ZŠ Palachova - nástavba čtyř kmenových učeben

smlouva:	č. 99/2019 ze dne 9.8.2019	číslo ZL:
objednatel:	Město Brandýs na Labem – Stará Boleslav, IČ: 00240079	09
zhotovitel:	KONSIT a.s., IČ: 18630196

název ZL:	PROVIZORNÍ VSTUP DO JÍDELNY - venkovní
-----------	--

stávající atika určena k bourání

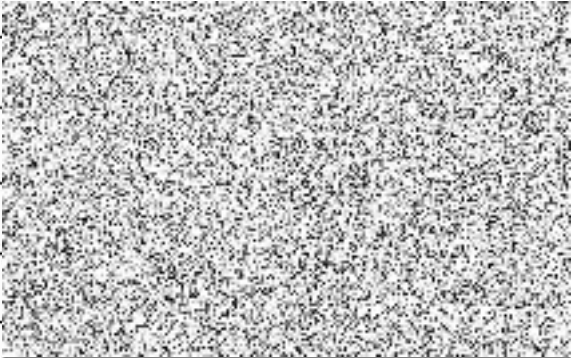
Bourání stávajících atik z keramických tvárnic vyplněných železobetonem.

V původní projektové dokumentaci byly stávající atiky určené k bourání předpokládány z pórobetonu tl. 30 cm.
Ve skutečnosti byly stávající atiky určené k bourání zhotoveny z obvodových keramických panelů vyplněných železobetonem tl. 30 cm.

stávající zemění

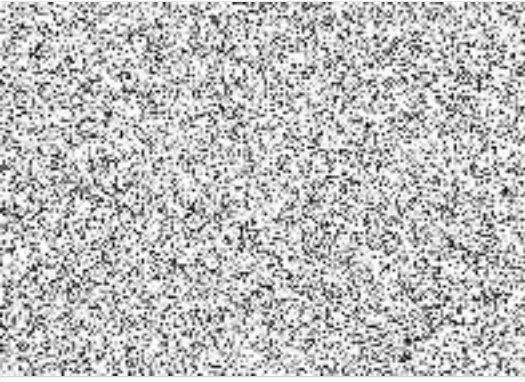
Zhotovení nového zemění hromosvodu vč. souvisejících zemních prací.

Stávající zemění hromosvodu, které má být zachováno, bylo revizním technikem shledáno, jako nefunkční (zkorodované na mnoha místě přerušené).
